Fråsegn til varsel om oppstart av detaljregulering for steinbrudd Levåg, Fitjar kommune

Navn på reguleringsplan: Detaljregulering for steinbrudd Levåg g/bnr. 79/1, 79/18, 79/3, 79/4,
Planident: 4615 - 202101
Kommune: Fitjar

Uttale – Oppstart av planarbeid – Detaljregulering av steinbrudd – Levåg – gnr. 79 bnr. 1, 18, 3, 4, gnr. 80 bnr. 1, 2 og 4 – Fitjar kommune

Uttale til oppstartsmelding - Fitjar - 79/1 m fl - Levåg - steinbrudd - detaljregulering

Utsnitt reguleringsplan E39 Engevik–Sandvikvåg

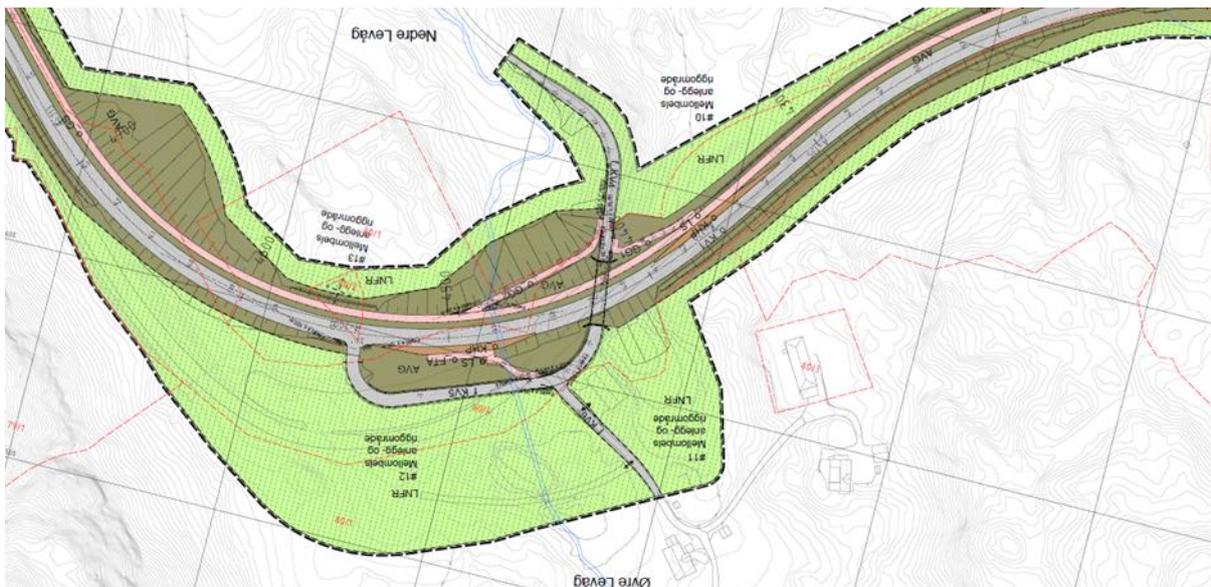
Det er vedtatt reguleringsplan for parsell E39 Engevik–Sandvikvåg (planID 201301) av Fitjar kommunestyre 24.09.2014. Planen må leggest til grunn i framtidig utvikling av området innanfor planområdet.

Vi forutsett at områdeplanen vil innehalde rekkefølgjekrav som sikrar at tiltak knyta E39 med tilhøyrande kryssløyisingar, sikring av sykkel- og gangtrafikk og framkome for trafikk langs E39 vert gjennomført i forbindelse med den utbygginga som blir regulert.

Dersom det blir planlagt trafikkloøyisingar som er fråvik frå vegnormalane eller gjeldande reguleringsplan for E39, må det kome klart fram av planomtale, og at fråviksøknadar er avklart og godkjent av Statens vegvesen som rette vegmyndigheit, før planen blir lagt ut til offentleg ettersyn.
